Progetto per la realizzazione di impianto eolico denominato "Poggio alle Pancole" Comune di Lajatico (PI).  
Codice della procedura 7874 data di avvio 4-1-2022.

**Progetto per la realizzazione di un impianto eolico, denominato "Poggio alle Pancole", costituito da n. 7 aerogeneratori, per una potenza complessiva pari a 42 MW, e delle rispettive opere di connessione alla RTN, da realizzarsi nel Comune di Lajatico (PI). Cod procedura 7874**

**OSSERVAZIONI – ALLEGATO 3**

Allegati DOC :

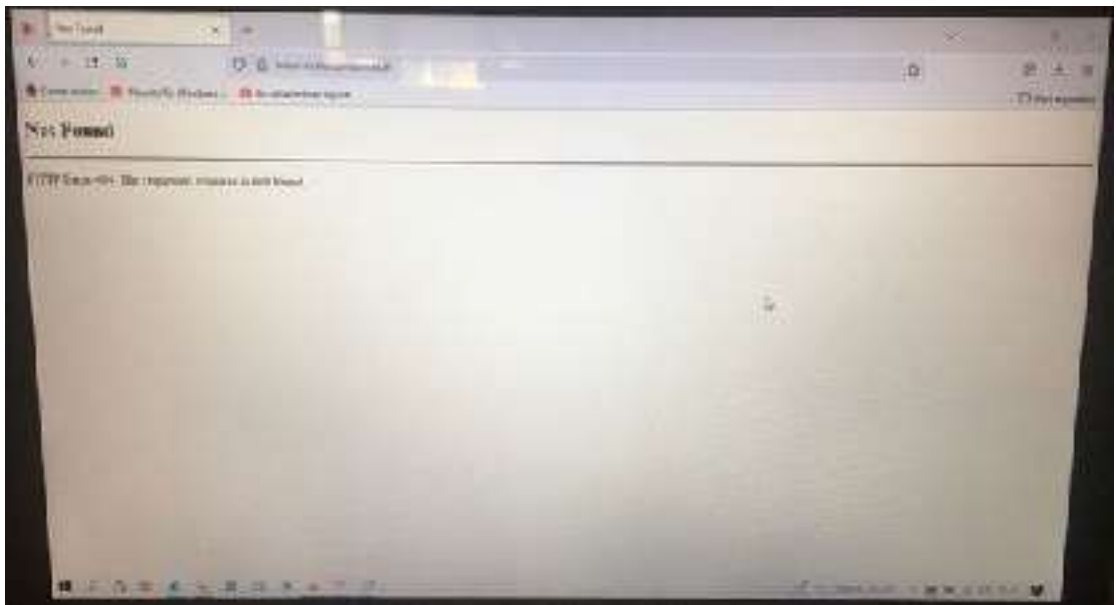
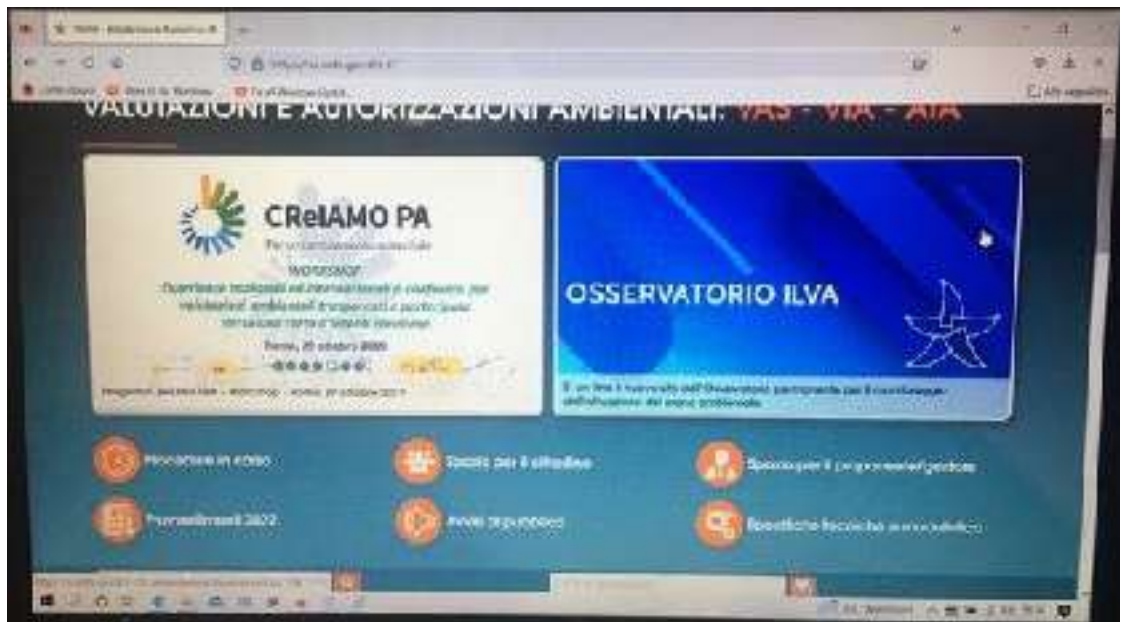
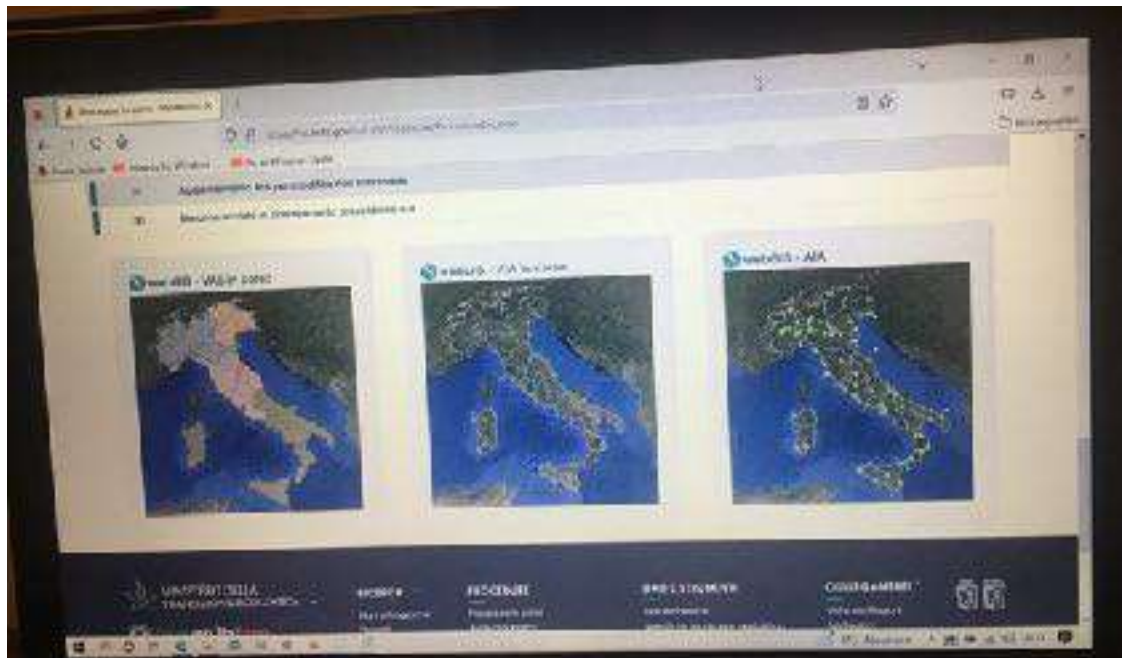
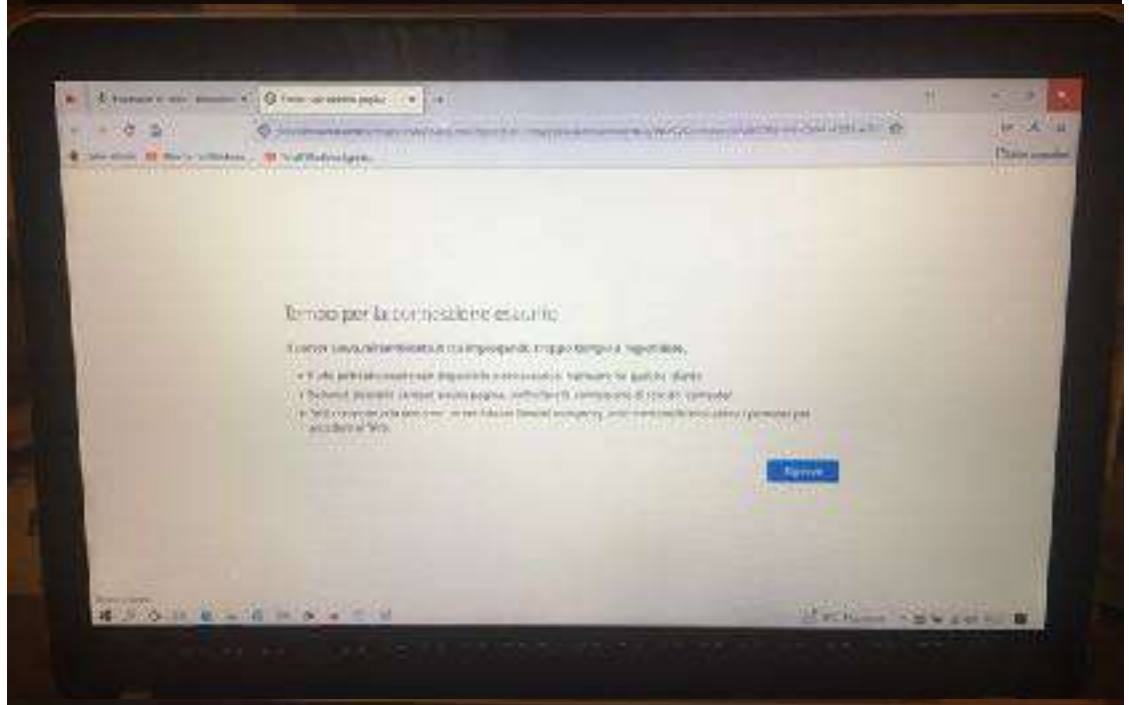
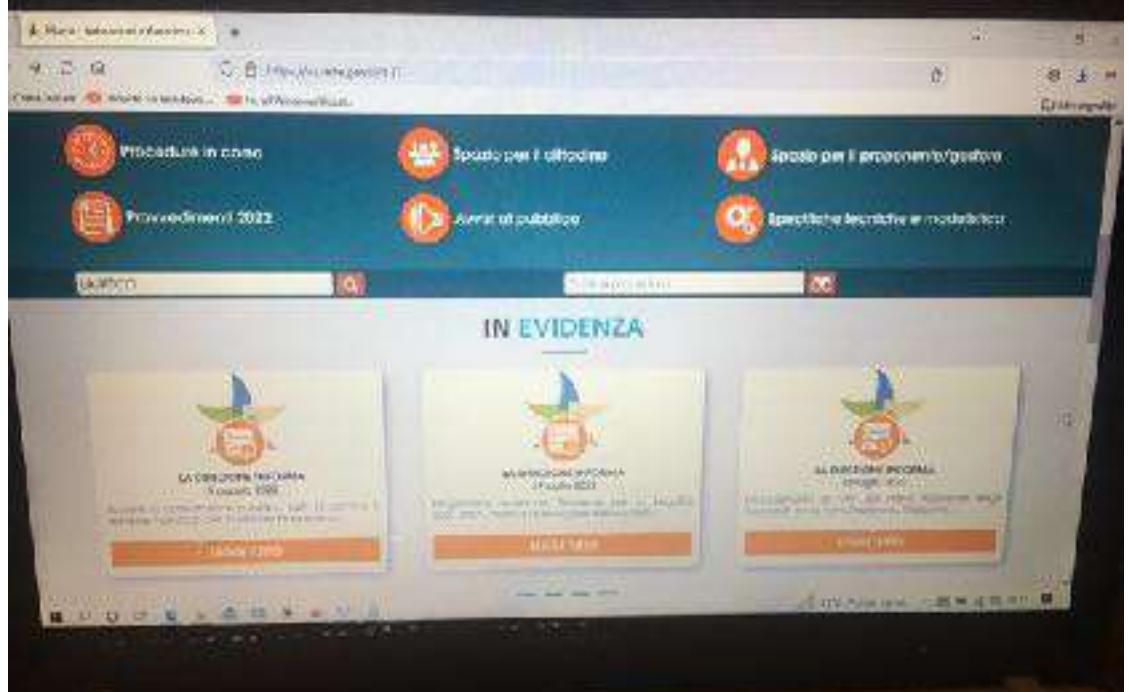
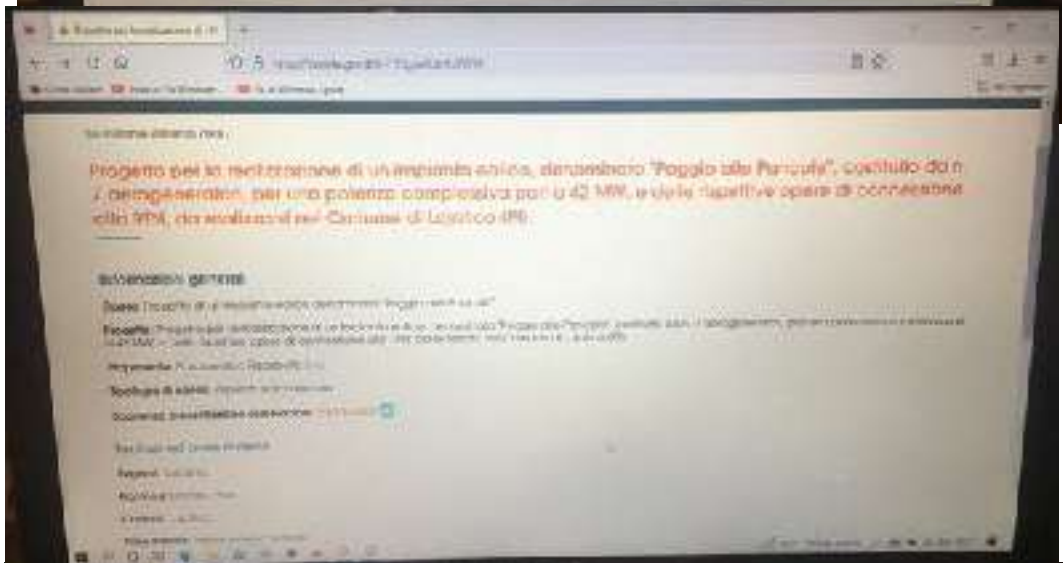
Preliminarmente, preme evidenziare che si riscontrano anomalie e scarsa trasparenza per l'accesso al sito web del MITE ove effettuare la pubblica consultazione della documentazione progettuale, a cominciare dall'AVVISO PUBBLICO che indica un link non funzionante ([www.va.minambiente.it](http://www.va.minambiente.it)) (vedi **DOC. 1**).

Facendo un altro percorso per accedere ai documenti del progetto e cioè cercando sul motore di ricerca il Ministero della Transizione Ecologica ed entrando nel sito web del MITE – Valutazioni e autorizzazioni ambientali - VAS-VIA-AIA e cliccando su procedure in corso (vedi **DOC. 2**), si aprono elenchi di pratiche di cui 1848 riguardanti la “Valutazione Impatto Ambientale”; in nessuna delle sottovoci compare il progetto in argomento, nemmeno tra quelle che riguardano la legge obiettivo (vedi **DOC. 3**).

addirittura se proviamo a reperire il progetto aprendo webGIS delle VIA in corso situato nel riquadro centrale in basso (vedi **DOC. 4**), una volta cliccato, dopo molto tempo di attesa e numerosi tentativi di accesso, ci appare la schermata con su scritto “*Errore caricamento pagine - Tempo di connessione scaduto*” (vedi **DOC. 5**).

Neanche ritornando sulla home page del MITE valutazioni e autorizzazioni ambientale, nella barra in basso, scrivendo “LAJATICO” si riesce ad entrare in una pagina che contiene un elenco con il progetto in argomento: la schermata che appare dice infatti che “*Si è verificato un errore*” (vedi **DOC. 6 e 7**).

Ciò non bastasse, una volta trovata la documentazione generale, non si trova un eventuale modulo per le osservazioni. Nella stessa pagina in alto a destra se si clicca su INFO PROGETTO E PROCEDURE (vedi **DOC. 8**), si apre una pagina relativa alle INFORMAZIONI GENERALI (vedi **DOC. 9**). Cliccando sulla bustina vicino alla data di scadenza delle osservazioni, si accede al pulsante per scaricare il modulo per le osservazioni (vedi **DOC. 10**). Nella stessa pagina è riportata una tabella con la tempistica per le varie procedure ove, nel caso delle VIA, vengono previsti 60 gg per le osservazioni, mentre nel caso delle “VIA legge obiettivo” 30 gg. In base all'AVVISO PER IL PUBBLICO sono fissati 30 giorni, senza però richiamare la legge obiettivo, né trovando la pratica in questione nelle procedure in corso, come già segnalato in precedenza.

Estratto tavola 20V036\_L\_Visibilita\_Lajatico\_beni\_A1\_DEF.pdf

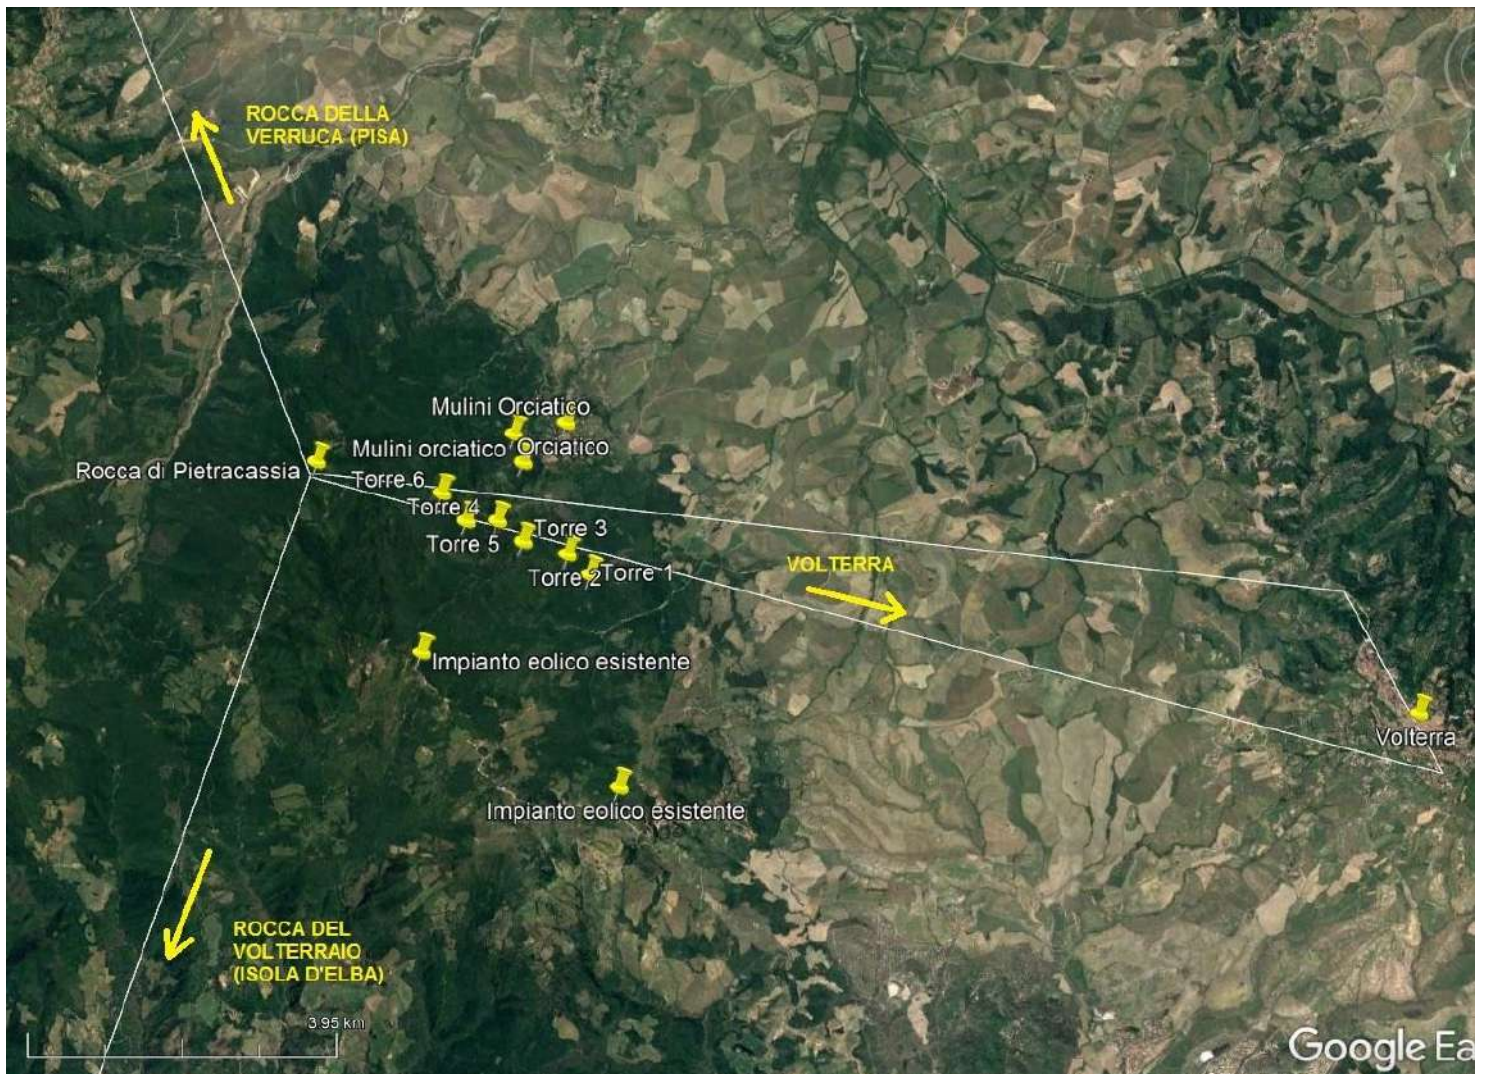
*Posizione della Rocca di Pietracassia al centro delle direttrici visive verso i Monti Pisani (rocca della Verruca), Isola d'Elba (Rocca del Volterraio), Volterra*

La Rocca di Pietracassia è un castello medioevale attestato almeno dal XI sec. posto a 534 metri di altitudine, tra i boschi della Valdera, innalzato sopra a un grosso masso calcareo. La sua posizione ne fece un luogo di importanza strategica per la città di Pisa – che la conquistò e contese a Volterra finché fu in grado –, per il fatto che da lì era – ed è tutt’oggi – possibile traguardare con la vista verso nord la Rocca della Verruca sui monti pisani presso Pisa, verso sud la Rocca del Volterraio all’isola d’Elba, verso est la città di Volterra, facendone quindi un centro di controllo che metteva in comunicazione a stella un sistema di castelli fondamentali per il controllo della costa toscana.

La zona ha oggi un grande valore paesaggistico per la presenza di grandi boschi collinari, altrove non più presenti in Toscana. Dalla Rocca è possibile ancora oggi come mille anni fa traguardare senza ostacoli frapposti le 3 V (Volterra, Verruca, Volterraio) poste ad angoli di circa 120 gradi tra di loro rispetto al centro della Rocca.

Esistono già alcuni parchi eolici in zona visibili dalla Rocca, il più vicino a sud-est a circa 4 chilometri, un altro a ovest a circa 6 km, ma per fortuna essi non impattano sulle direttrici principali di cui sopra.

Il progetto del nuovo parco eolico invece è posto proprio lungo la direttrice Rocca di Pietracassia – Volterra, e le prime torri eoliche sono site ad una distanza molto ridotta dalla Rocca (meno di 2 chilometri). La realizzazione del Parco potrebbe perciò distruggere per sempre la più importante direttrice visiva storica che ancora possiamo apprezzare, con grave, insipiente e irreparabile danno al paesaggio, alla storia e alla cultura del territorio.

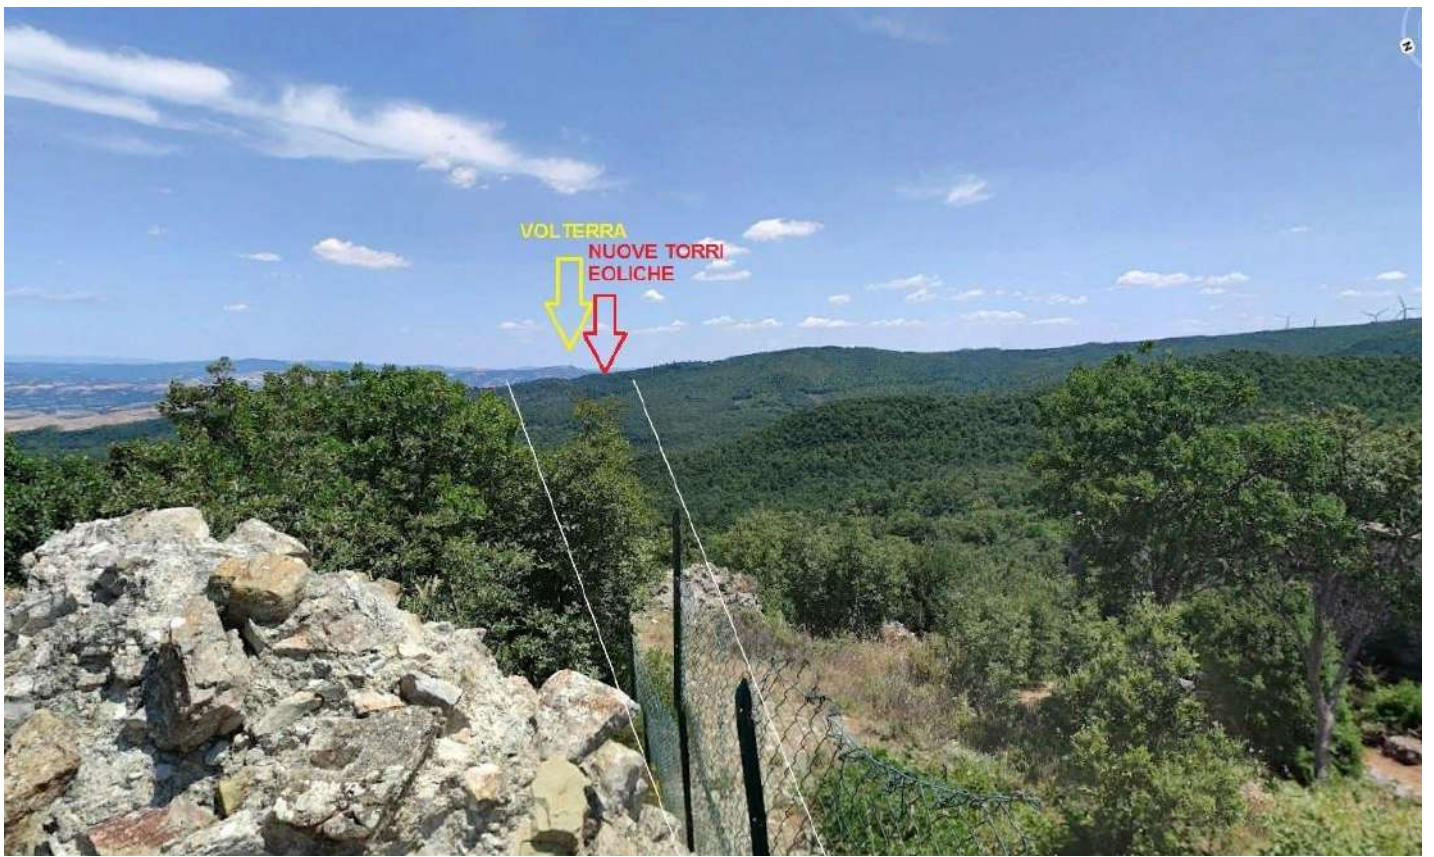
*Vista dalla Rocca di Pietracassia verso i Monti Pisani e la Rocca della Verruca*

*Vista dalla Rocca di Pietracassia verso l'Isola d'Elba e la Rocca del Volterraio – il parco eolico esistente, a più di 6 chilometri, sulla destra dell'immagine per fortuna non impatta la vista sull'Isola d'Elba*

*Vista dalla Rocca di Pietracassia verso Volterra – il nuovo parco eolico andrebbe ad impattare proprio sulla direttrice, e posto a meno di 2 chilometri, impedirebbe la vista di Volterra dalla Rocca; il parco eolico esistente, visibile sulla destra, è posto tra 4 e 6 chilometri, ed è parzialmente nascosto da un colle più alto.*

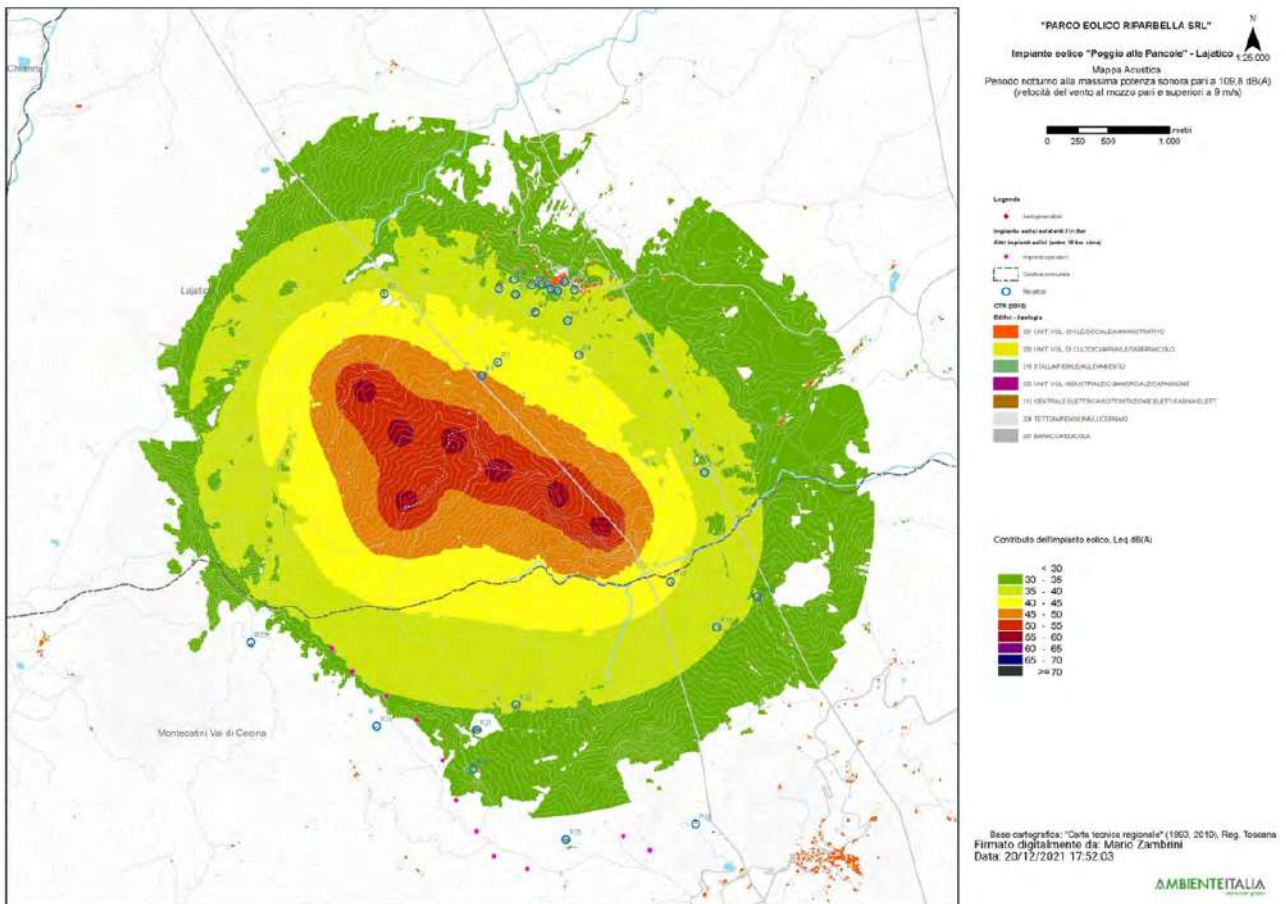
3. Nella valutazione del criterio differenziale a finestre chiuse si fa riferimento a un modello di facciata del fabbricato assolutamente non verosimile: il potere fonoisolante di un vetro 3 mm viene dichiarato 30 dB. Il potere fonoisolante di un vetro 3 mm, basta fare una veloce ricerca in letteratura, non supera i 25 dB e se ragioniamo di infisso nel suo complesso non siamo sopra i 20 dB. L'assunto della stanza 4 metri per 4 metri e volume 43 mc non è assolutamente cautelativo perché le camerette abitabili hanno superfici di calpestio inferiori ai 10 mq e volumi inferiori ai 30 mc. In ogni caso è pieno di stanze con superficie di calpestio inferiore ai 16 mq, basta una qualsiasi camera matrimoniale. La stima dell'indice dell'isolamento di facciata è quindi del tutto sovrastimata, quindi errata e porta a dichiarare che il livello di rumore ambientale a finestre chiuse è inferiore al limite di applicabilità sia di giorno che di notte. Ciò non è corretto e, in situazioni di bassa rumorosità residua come stimata/misurata dai tecnici, quando il differenziale si applica, SI SUPERA. Risulta evidente che senza l'assunto della valutazione errato dell'isolamento di facciata il criterio differenziale a finestre chiuse risulta superato.
